Nei mesi scorsi, a seguito di un documento sulla mobilità sostenibile nella fase post emergenziale (prima ondata) che presentammo all'Amministrazione e ai Gruppi Consiliari e approvato all'unanimità dalla Terza Commissione Consiliare, come Associazioni FIAB Perugia Pedala e Circolo Legambiente Perugia e Valle del Tevere, insieme ad altre Associazioni, abbiamo preso parte a un tavolo tecnico con il Comune di Perugia per la definizione di nuovi collegamenti e percorsi ciclabili in alcune aree della città.

Zona 30 Bellocchio e interventi di riqualificazione nei quartieri vicini: pro e contro

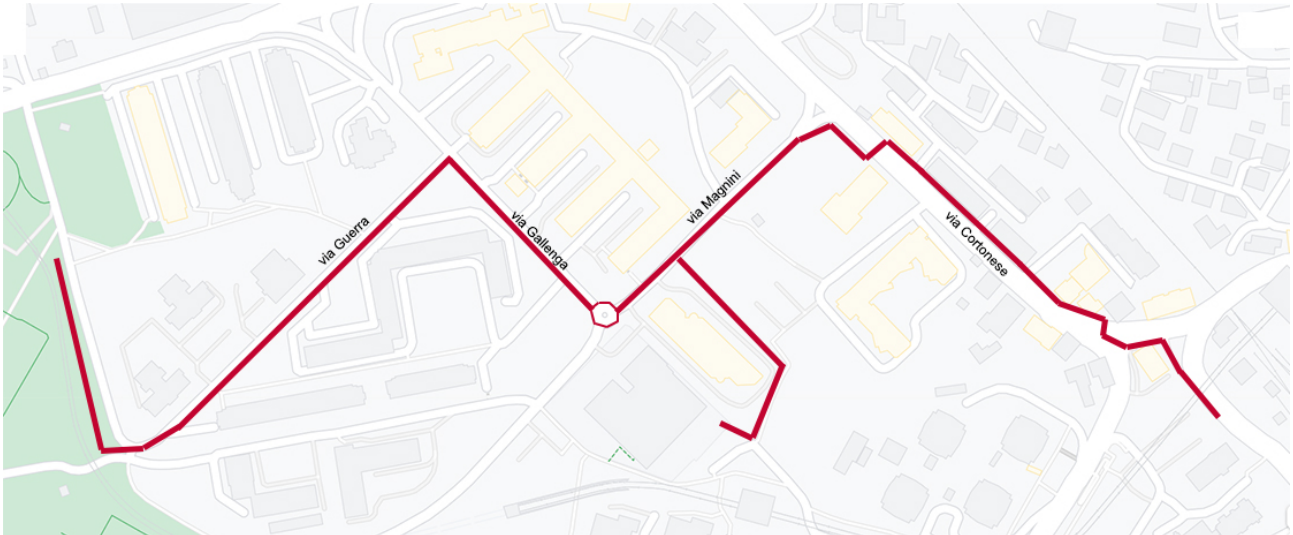
Al tempo stesso poniamo alcune perplessità sulla scelta dell'itinerario previsto dal punto di vista ciclabile poiché anziché passare lungo le vie di interesse maggiore, dove sono presenti servizi, poli di attrazione, attività o zone residenziali che possano attrarre nuovi fruitori, passerà per lo più su vie secondarie o locali, attraverso marciapiedi o altri spazi pedonali, richiedendo oltretutto un abbattimento di alberi che poteva esser evitato. Un itinerario poco lineare, poco visibile e quindi poco intuibile, che auspichiamo venga almeno ben segnalato.

Andando a vedere nel dettaglio, è sicuramente positivo il tentativo di coinvolgere nel tracciato la scuola Pascoli, abbiamo però delle perplessità

sull'opportunità di trasformare il tratto pedonale perimetrale della scuola oggi esistente in un tracciato promiscuo pedonale-ciclabile, a maggior ragione poiché è l'unico tracciato presente nella zona per gli spostamenti ciclabili in sicurezza da e verso il parco Chico Mendez o la stazione. Negli orari di maggior fruizione della scuola sarà estremamente difficoltoso se non pericoloso attraversare quell'area in bicicletta.

Negativa e da evitare è l'apertura al traffico veicolare del tratto di percorso che dai condomini Oikos procede verso la Stazione del Minimetro di Madonna Alta e la scuola. In un'ottica anche qui di "strade scolastiche" e di riduzione degli spazi destinati all'auto, quel tratto di strada poteva esser destinato, senza particolari modifiche e spese, ai ciclisti così da separarli dai pedoni.

L'ultimo tratto è previsto in una strada pertinenziale di servizio agli edifici residenziali della via stessa (via Magno Magnini) dove i parcheggi a pettine e persino le uscite dei garage sono a ridosso della pista, rendendo molto pericolose le manovre degli automobilisti. In aree del genere, con le opportune cautele, non ci sono problemi a far coesistere biciclette e auto anche senza una specifica pista, ma non dovrebbe esser questo il percorso principale, l'unico esistente, per collegare due zone della città in bicicletta.

Suggeriamo quindi, anche accanto e non al posto di quello proposto, la realizzazione di un percorso ciclabile più coraggioso, che potrebbe essere l'occasione per riqualificare veramente pezzi di città ora invasi dalle auto e dall'asfalto e dove il pedone in alcuni tratti ha difficoltà a passare in sicurezza e tranquillità. Una visione diversa che non impedirebbe l'uso dell'auto ma darebbe dignità e opportuni spazi anche agli altri utenti della strada, mantenendo e integrando il verde urbano.

L'ipotesi è quella di non tagliare su via del Fosso provenendo da via del Macello ma attraversare la strada che arriva dalla stazione, sfruttando anche l'isola spartitraffico presente, e proseguire così su via Cortonese. Nel primo tratto la sezione stradale è tale che, se ridisegnata, potrebbe offrire sufficiente spazio per fare coesistere marciapiedi, percorso ciclabile e auto in transito nei due sensi, andando a eliminare la sosta selvaggia spesso presente a ridosso delle attività. Dopo i primi 50-60 metri, la ciclabile può proseguire sul "controviale" esistente sulla destra, ossia attraverso lo spazio presente tra alberi ed edifici. Qui si apre l'occasione per riqualificare l'area, ridisegnandola con nuovi materiali e arredi a favore di pedoni e ciclisti. Un'attenzione particolare andrebbe anche al verde urbano andando ad inserire nuovi alberi dove necessario a dar continuità al filare esistente e lasciando più ossigeno e spazio alle radici al momento soffocate dall'asfalto, depavimentando l'area immediatamente a ridosso dei tronchi.

Un attraversamento rialzato permetterà di attraversare in corrispondenza del distributore per poi tagliare nel parcheggio e raggiungere via Magno Magnini. La strada è larga circa 9 metri quindi c'è spazio sufficiente ad inserire la pista bidirezionale mantenendo il doppio senso per le auto o il parcheggio in linea. Non sarà poi difficile individuare un tracciato secondario che porti verso la scuola attraverso le aree verdi presenti.
